改善箇所説明図

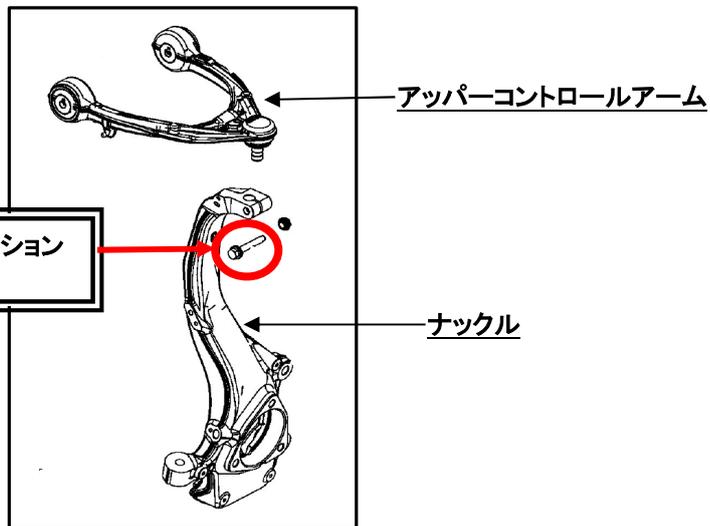
基準不適合部位

フロントサスペンションにおいて、アッパーコントロールアームとナックルを組付けているボルトの締付作業が不適切なため、ボルトに傷がついているものがある。このため、ボルトが折損し、前輪を適切に保持できず、最悪の場合、車両の走行安定性を損なって事故に至るおそれがある。

全車両、フロントサスペンション(左右)の当該ボルトを新品に交換する。
